寄件者: WARREN WONG [REDACTED]
寄件日期: 2025年09月12日星期五 16:39
收件者: Sheren Si Wai LEE/PLAND
主旨: Application No. A/NE-TKL/801 - Futher Information
附件: Departmental comments Response (DSD) - TKL 801.pdf; Departmental comments Response - TKL 801 (UD&L, PlanD) 附錄 A 樹木位置圖.pdf; Departmental comments Response - TKL 801 (UD&L, PlanD).pdf; Departmental comments Response - TKL 801 (UD&L, PlanD) 樹木調查報告及附錄 B.pdf; 補充資料文件 [Revised].pdf; Replacement Page 5 & 11.pdf; Departmental comments Response - TKL 801 (TD) [1].pdf; Departmental comments Response - TKL 801 (TD) [2] 圖則.pdf; Departmental comments Response - TKL 801 (STN DPO, PlanD).pdf

Response to the comments of Transport Department (as at 25 Jun, 2025)

Response to the comments of “UD&L, PlanD” (as at 25 Jun, 2025)

Response to the comments of “DSD” (as at 25 Jun, 2025)

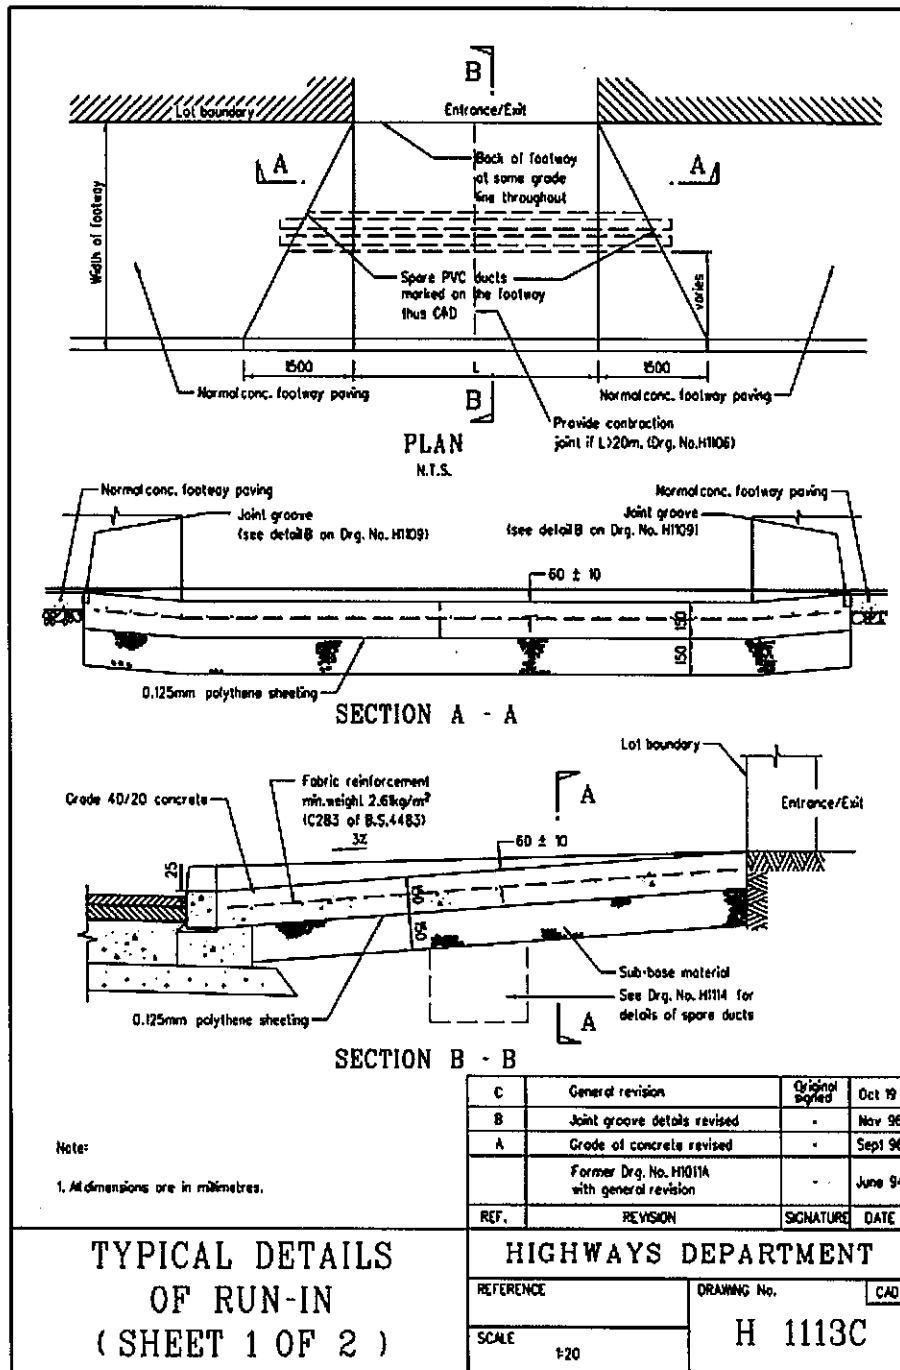
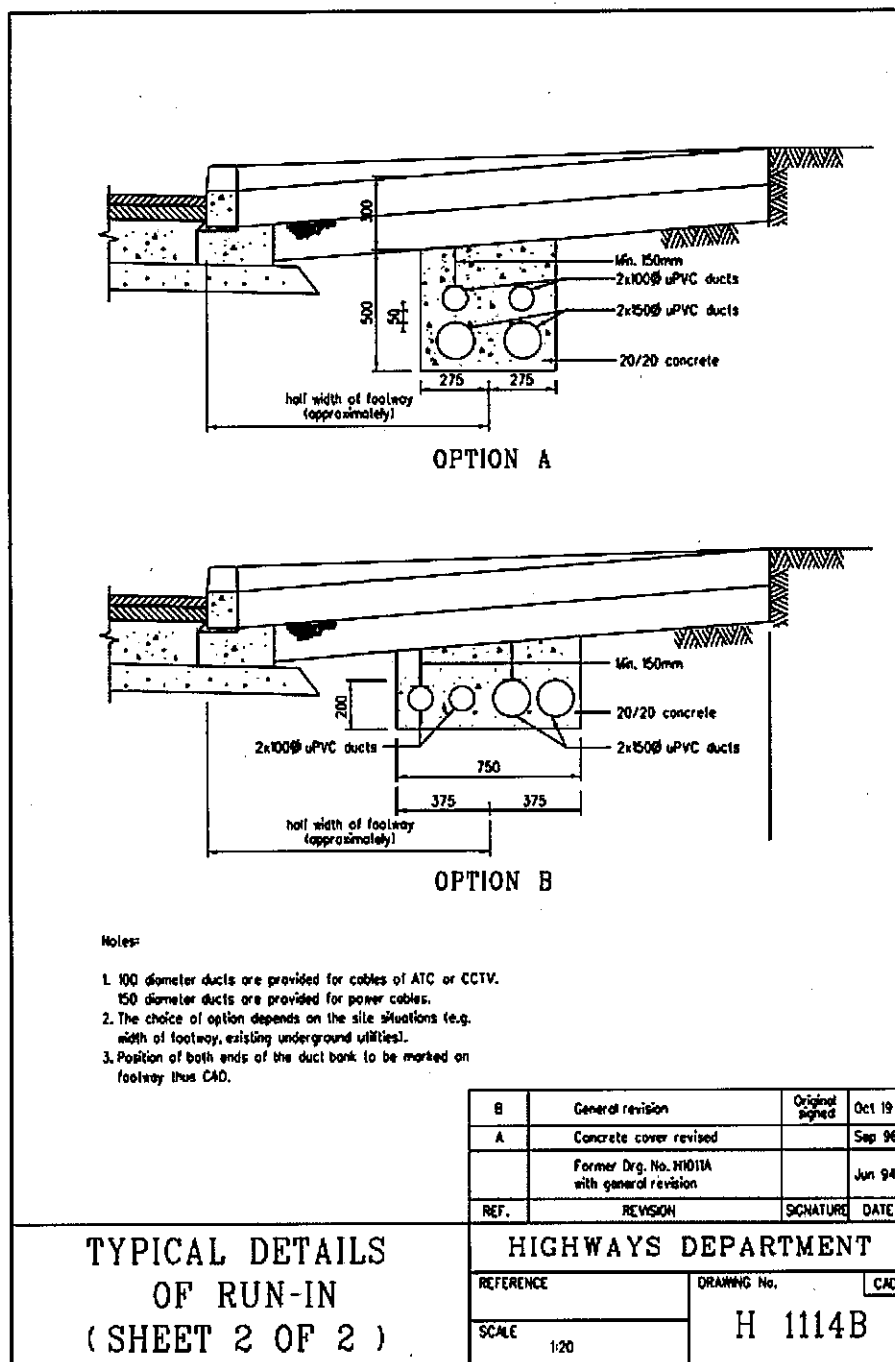
(iii) The applicant shall provide a proposal on the vehicular access arrangement including the run-in / out design for the vehicles leaving / entering the development;

有關申請場地的出入口，申請者會根據路政署標準圖則 #H1113C 及 H1114B 去設置/實施。見下圖

而出入口闊度設計為七米，經估算過能應付進出場地的中型貨車使用。司機亦會遵從“車輛載貨守則”，確保貨物及車輛於任何時間總闊度都不會超過 2.5 米，從出入口駛出 / 入坪輦路都不會佔用其他行車線，確保安全。

項目: 丈量約份第77約地段第282號餘段、第283號、第284號餘段(部分)、第286號、第287、第288號(部分)、第290號(部分)、第292號、第293號、第294號、第295號、第296號、第297號、第298號和第299號 擬議臨時露天存放建築材料、機械及木材連附屬設施以及進行相關的填土工程(為期3年)	圖目: 佈局圖	圖號: 圖 R4.1
		比例: 1:500

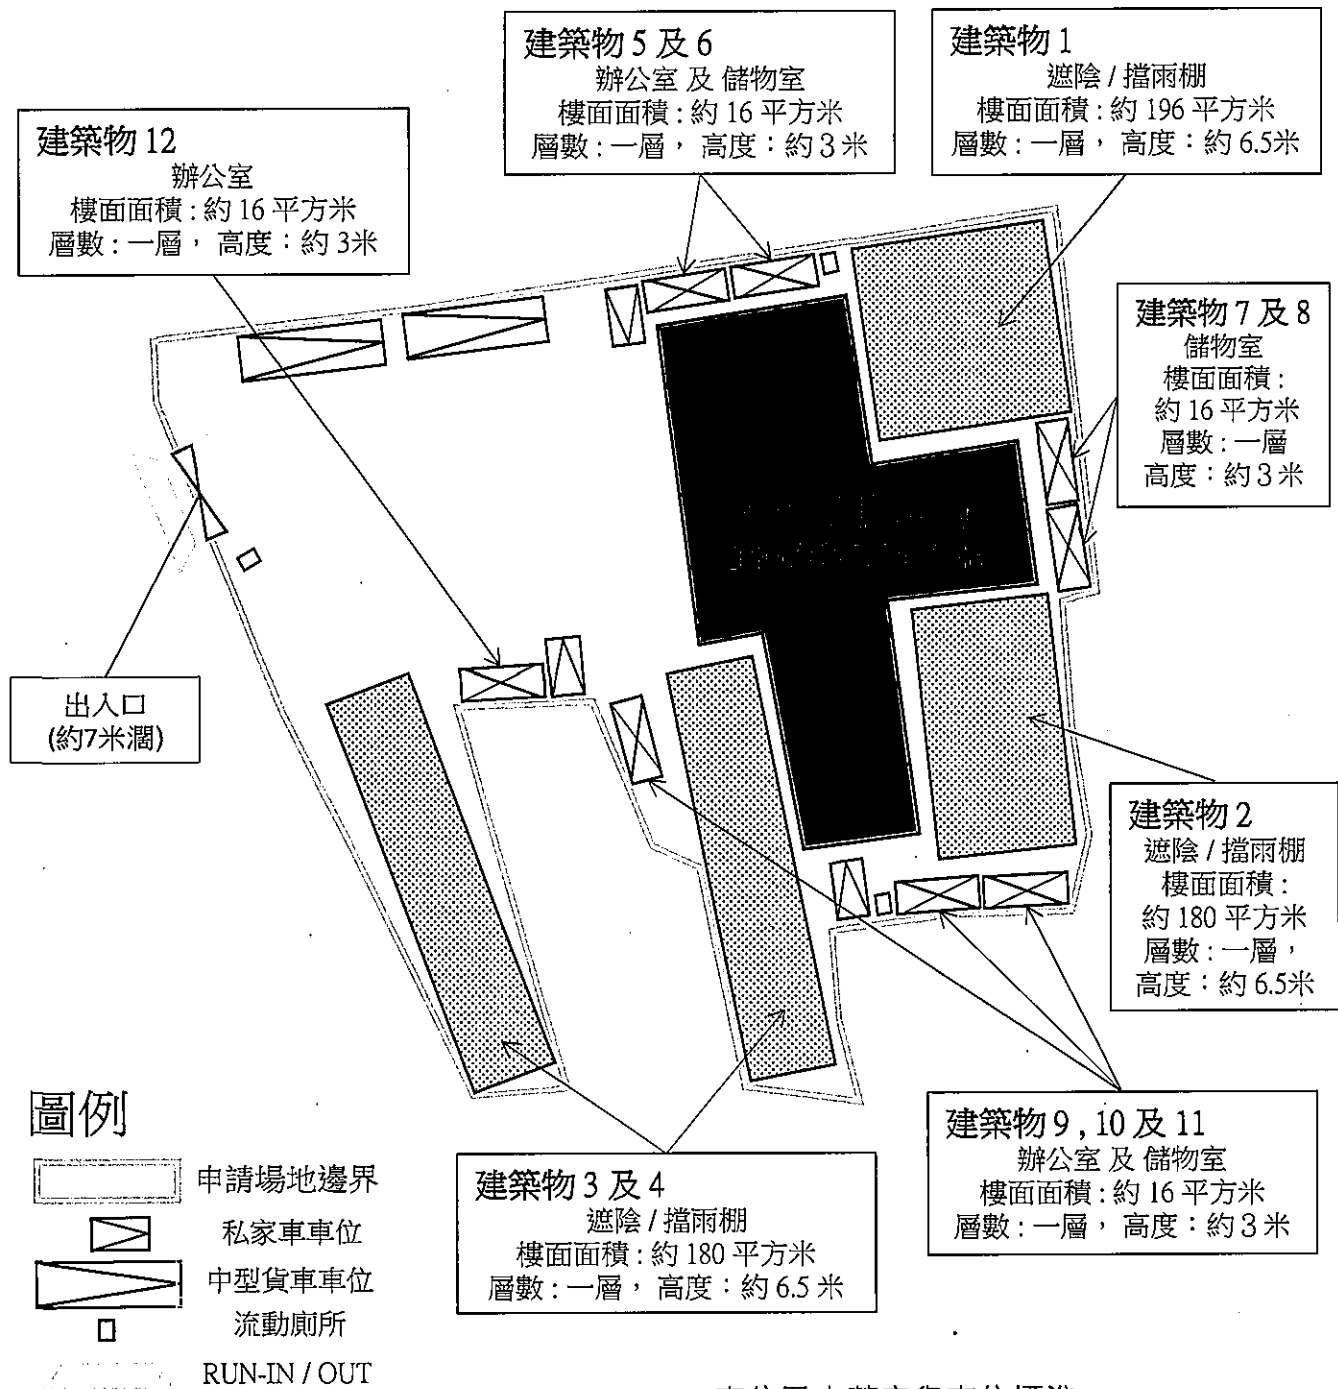
(i) The applicant should justify the adequacy of the proposed number of parking spaces and loading/unloading spaces associated with the scale of the proposed use;

1. 其實申請場地內，使用作儲物面積有 1,445 平方米(露天儲物 709 平方米，遮陰 / 擋雨棚共 736 平方米)，大約只佔場地 42%面積。同時申請場地用途為內部倉儲，並非作批發生意及沒有訪客，所以車輛出入及停泊屬已知及控制之內。
2. 停車位：申請場地內，在原有的中型貨車停泊位旁申請加設多一個中型貨車停泊位。
3. 上落貨車位：上落貨車位方面，當露天儲物範圍未有存放貨物時，中型貨車亦會直接駛至遮陰 / 擋雨棚旁上落貨。

圖號	內容
圖 R4.1	佈局圖
圖 R5.1	車輛行車線分析圖 (從坪輦路南行方向進入申請場地)
圖 R6	車輛行車線分析圖 (從坪輦路北行方向進入申請場地)
圖 R7	車輛行車線分析圖 (由申請場地駛出坪輦路往北行方向)
圖 R8	車輛行車線分析圖 (由申請場地駛出坪輦路往南行方向)

項目: 丈量約份第77約地段第282號餘段、第283號、第284號餘段(部分)、第286號、第287、第288號(部分)、第290號(部分)、第292號、第293號、第294號、第295號、第296號、第297號、第298號和第299號 擬議臨時露天存放建築材料、機械及木材連附屬設施以及進行相關的填土工程(為期3年)	圖目: 車輛行車線分析圖 (從坪輦路南行方向 進入申請場地)	圖號: 圖 R5.1
		比例: 1:500

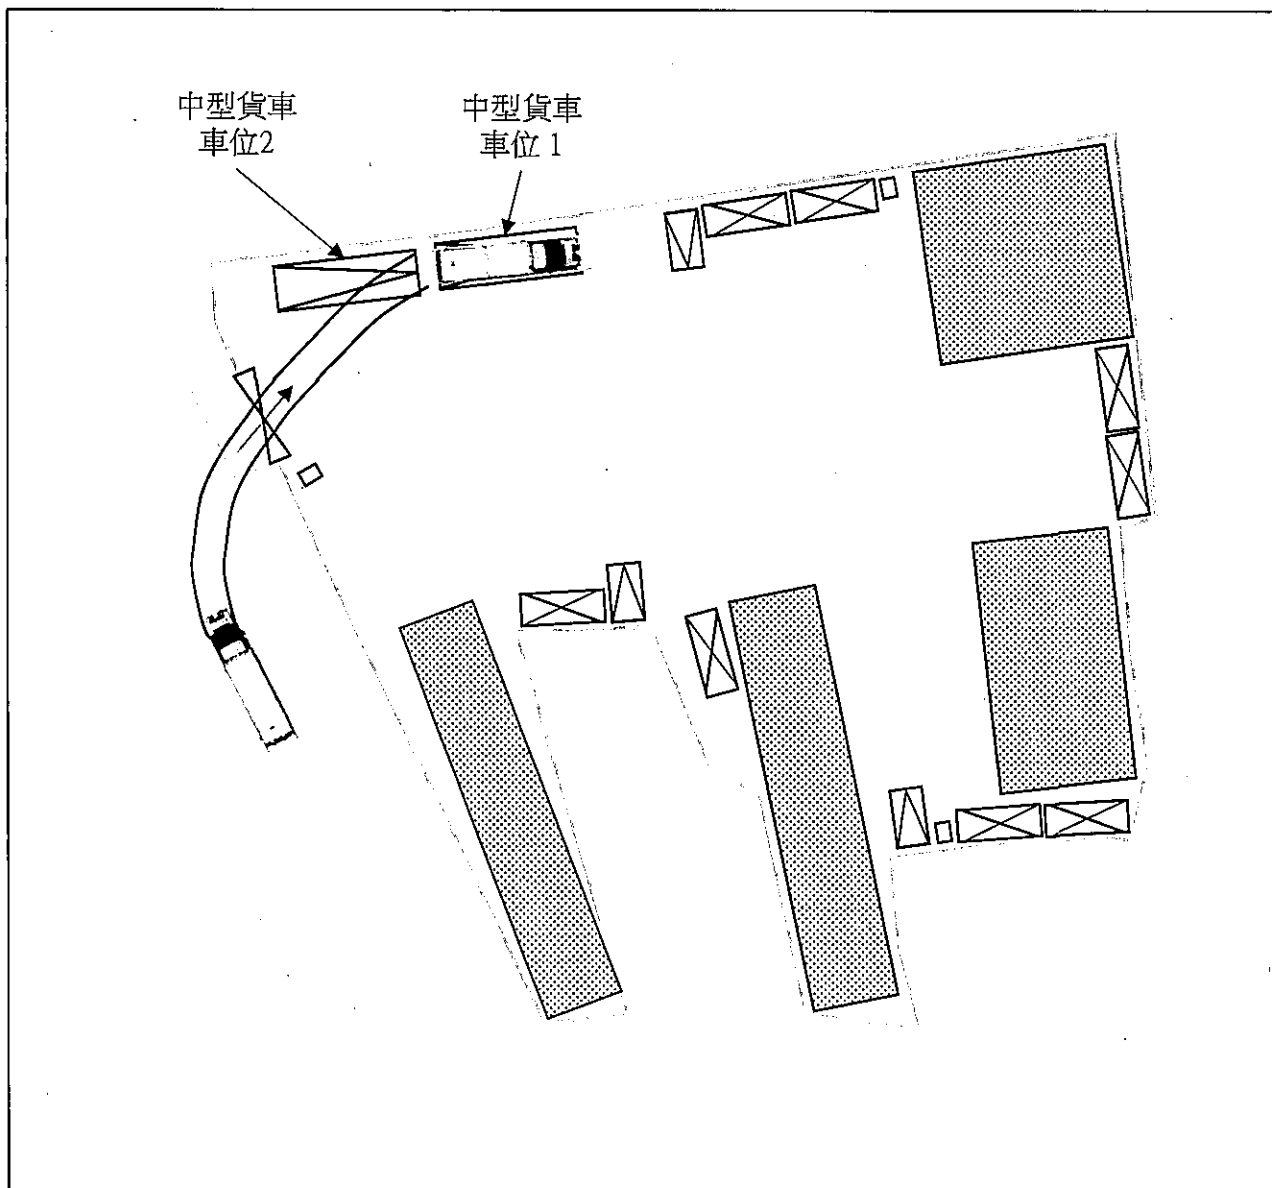
- (iv) The applicant shall demonstrate the satisfactory maneuvering of the goods vehicles entering and exiting the subject site without the need to encroach onto the opposite lane;

申請者會安排工作人員在出入口及坪輦路上作出指揮，指導貨車進入申請場地。尤其是從對面線進入或離開申請場地。

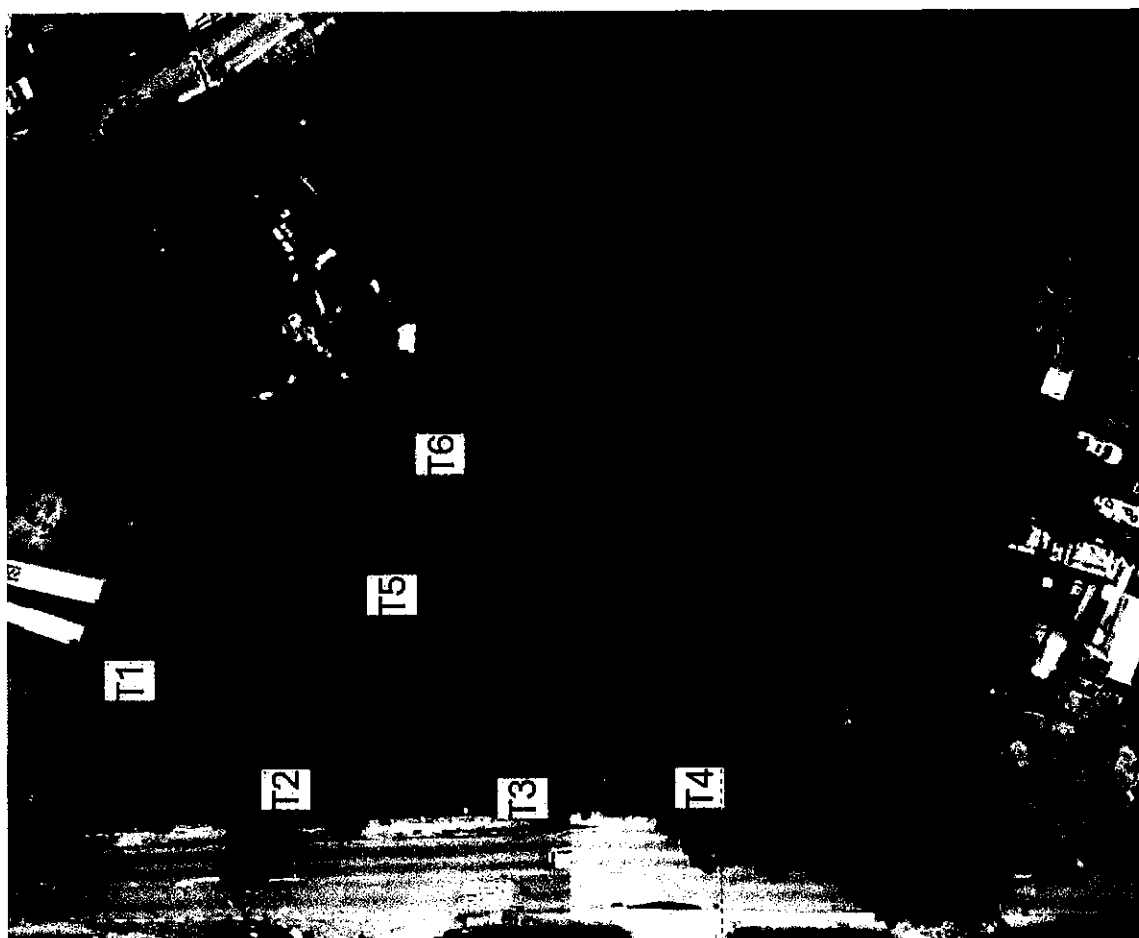
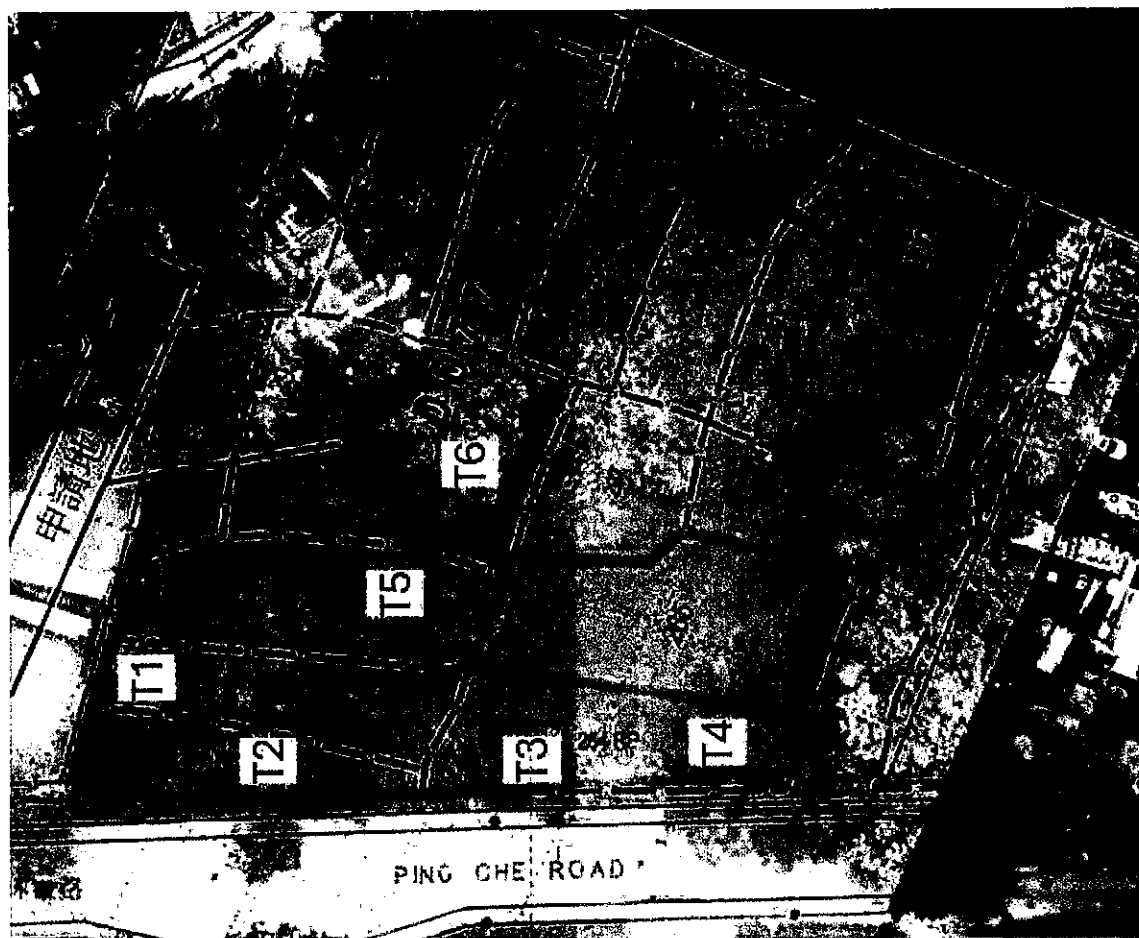
Based on the aerial photo of 2023, the Site is located in an area of miscellaneous rural fringe landscape character comprising tree groups, temporary structures and small houses within “V” zone. With reference to our site photos taken on 16.06.2025, the Site is occupied by some trees of common species and self-seeded vegetation. According to Part 6(A)(e)(ii) of Application Form No. S16-III and Plan No. 9, the whole site (approx. 3,431 sq.m) will be filled with no more than one meter in depth. However, it is stated in Part 6(A)(e)(iii) of Application Form No. S16-III that no tree felling will be involved. The applicant should clarify whether the development proposal would cause any adverse impact to the existing trees and advise the proposed tree treatment with associated mitigation measures.

1. 由於現時申請場地全部範圍均低於周圍水平高度差不多一米，建議填土的目的及設計，主要是計劃追平至坪路邊及毗鄰申請場地北邊的儲物倉地相同的水平高度，以免有大量地表水流進場內造成水浸。同時填土後亦方便鋪設被批准後的排水設施。所以，此申請是打算需要砍伐樹木之後再作填土的，所以申請表內部份 6(A)(e)(iii)內砍伐樹木的方格應該由“不會”更正為“會”的方格打勾。對因為疏忽錯誤填寫及引來不便，深表歉意。
2. 據申請者所知，場內因為長時間沒有作業而令土地有野生物生長。全部屬於常見野生樹種、野生植物及野草，沒有涉及珍貴及瀕危物種，所以建議將來完結此擬議發展時候，恢復原狀時重新規劃種植合適及配合周遭環境物種。

樹木地點標號 T5 (照片 6)

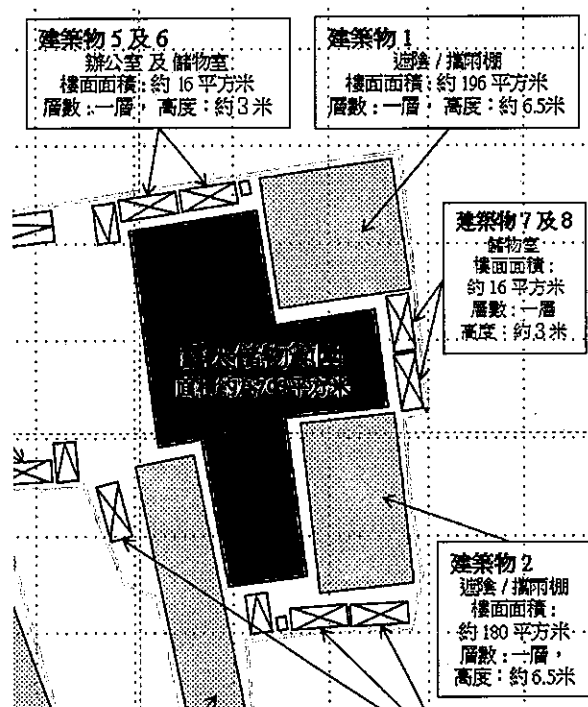
2. RtoC - The applicant has clarified that there will be tree felling. Further information on existing trees within the Site and mitigation measures are not provided in the FI. With reference to our site photos taken on 16.06.2025, there is a number of trees/tree groups within the Site, including some large trees. According to the application, the whole site is proposed to be filled with no more than one meter in depth. The applicant is advised to provide relevant information such as broad-brush tree survey, proposed tree treatment and mitigation measures (if any) to support the application. The applicant is also advised to review the proposal to preserve the large trees and minimize tree felling within the Site as far as practicable.

根據擬議佈局圖設計，T1（灌木叢）位於場地北面的上落客貨車位，會於填土工程時一併砍伐。T2（相思樹）因位於流動廁所附近，會保留場內。而 T3（相思樹）及 T4（灌木叢）因位於擬議的遮陰 / 擋雨棚範圍內，擬建建築物將完全佔據該地段，所以會將其砍伐。最後，T5（相思樹）及 T6（相思樹）位置剛剛於申請場地正中央，屬於車輛進行上/落貨及迴旋掉頭唯一必經之路，故無可避免亦建議砍伐。
